## RESOLUCIÓN METROPOLITANA No. S.A

*“Por medio de la cual se otorga un permiso de ocupación de cauce y se hacen unos requerimientos”*

**CM6.04.16863**

Quebrada Sin Nombre, coordenadas X: 828.059 y  
Y: 1.173.523

Figura 9. Topología y secciones transversales del modelo hidráulico

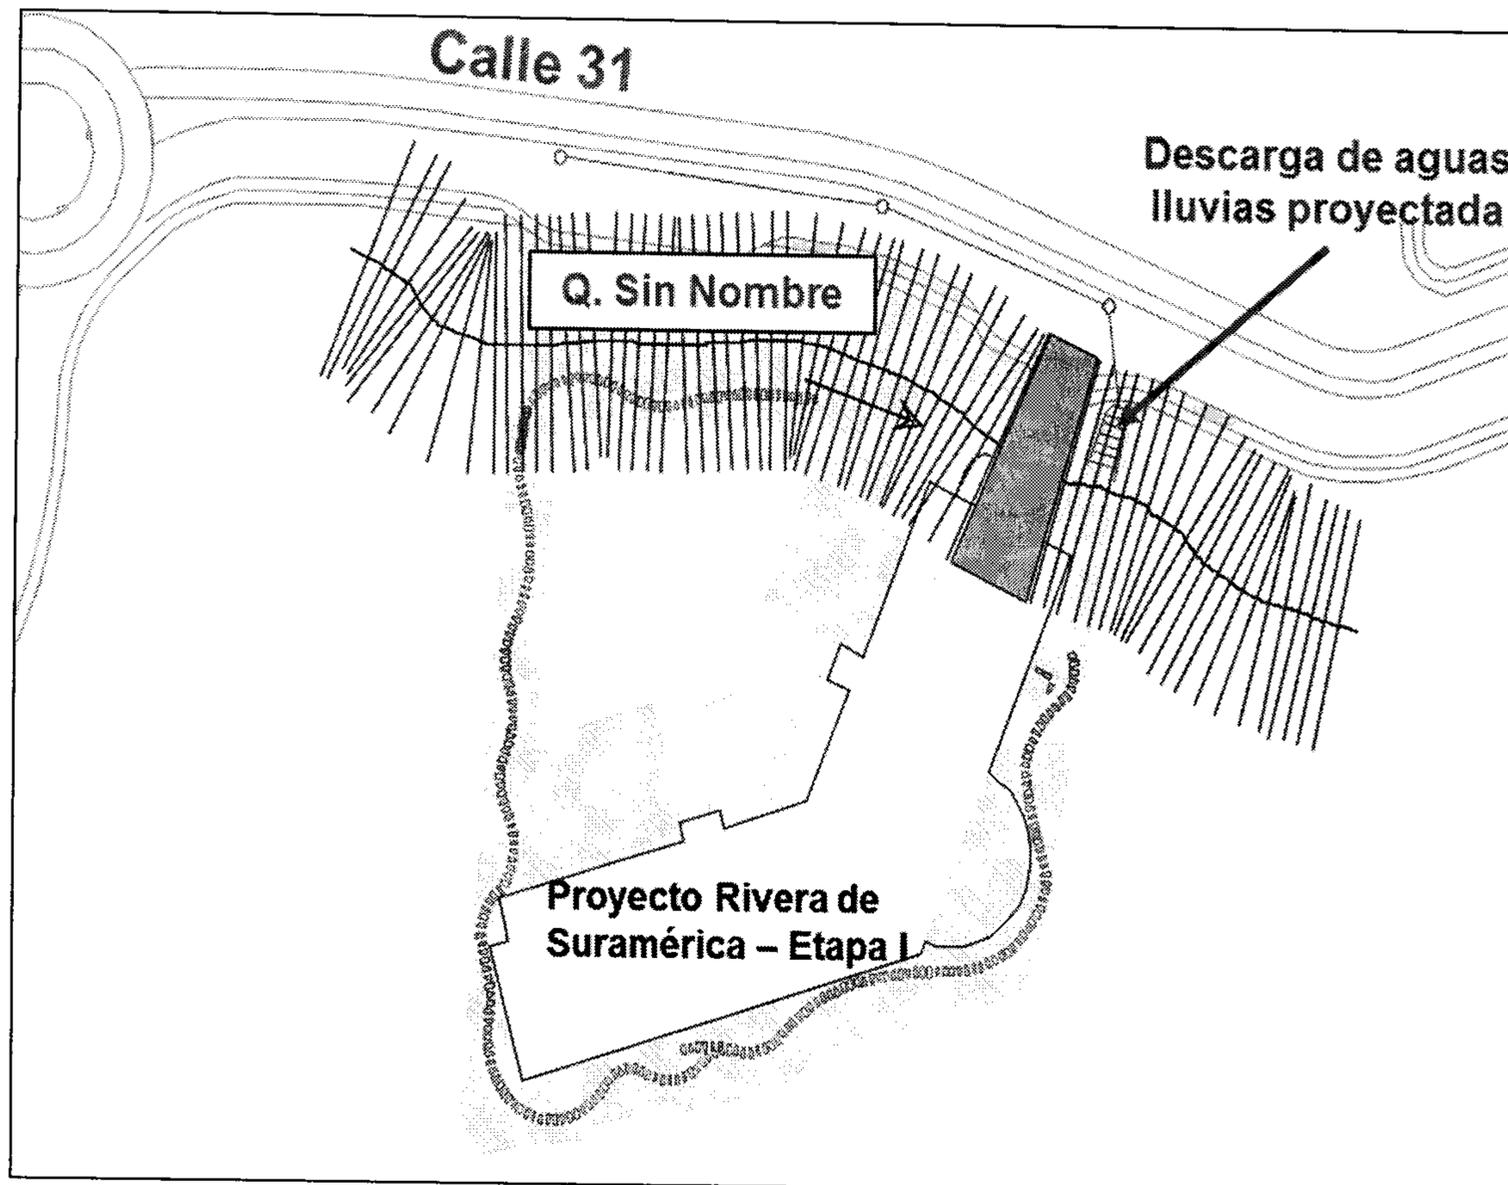
En atención a dicha solicitud, se hace la aclaración que si bien en el el formulario SINA anexo a la solicitud de dicho permiso, allegado por el usuario mediante COR 000875 del 17 de enero de 2017, en la cual el usuario presenta la solicitud de permiso de ocupación de cauce de la quebrada Sin Nombre afluente de la quebrada Santa Catalina, “INFORMACIÓN DE LA OBRA A EJECUTAR. Descripción de la obra: Construcción de la descarga de aguas lluvias sobre la margen derecha de la quebrada Sin Nombre proveniente de la red de aguas lluvias de la vía obligada del proyecto Rivera de Suramérica.” Los estudios presentados por el usuario “ESTUDIO HIDROLÓGICO E

*HIDRÁULICO – AFLUENTE DE LA QUEBRADA SANTA CATALINA” y evaluados por personal de la Entidad, en la 0 de dicho estudio. Se muestra la topología del modelo y los puntos de interés. En la margen izquierda se muestra la descarga de aguas lluvias proyecta.*

Modelo hidráulico que sirvió de insumo para generar el IT N° 8725 del 5 de diciembre de 2017, donde se recomienda otorgar el PERMISO DE OCUPACIÓN DE CAUCE, solicitado a esta Entidad a través de la comunicación radicada bajo el N°000875 del 17 de enero de 2017 y admitida mediante el Auto N°000346 del 24 de marzo de 2017 - Para la construcción de la descarga de aguas lluvias sobre la margen izquierda de la Quebrada Sin Nombre, localizada en las coordenadas (Cabezote) X = 828049.0, Y= 1173477.0, Cota batea 1647.25 msnm y Coordenadas (Descarga obra disipación) X= 828059.0, Y= 1173538.0, Cota batea 1644.65 msnm, proveniente de la red de aguas lluvias de la vía obligada del proyecto Rivera de Suramerica.

En virtud de lo expuesto se colige que la descarga de aguas lluvias se proyecta sobre la margen izquierda de la Quebrada Sin Nombre-Afluente de la quebrada Santa Catalina.

*Con base en los antecedentes, análisis de información y conclusiones contenidas en el presente informe técnico, se aclara a la Oficina Asesora Jurídica Ambiental que la construcción de la descarga de aguas lluvias está proyectada sobre la margen izquierda de la Quebrada Sin Nombre, proveniente de la red de aguas lluvias de la vía obligada del proyecto Rivera de Suramericana, ubicado en la Calle 31 N° 60 – 473 del municipio de Itagüí, Antioquia, según las especificaciones presentadas en el numeral 2. Análisis de la información del Informe Técnico N°8725 del 05 de diciembre de 2017. Ver anexos oficio N°.000875 del 17 de enero de 2017 “ESTUDIO HIDROLÓGICO E HIDRÁULICO – AFLUENTE DE LA QUEBRADA SANTA CATALINA”.*
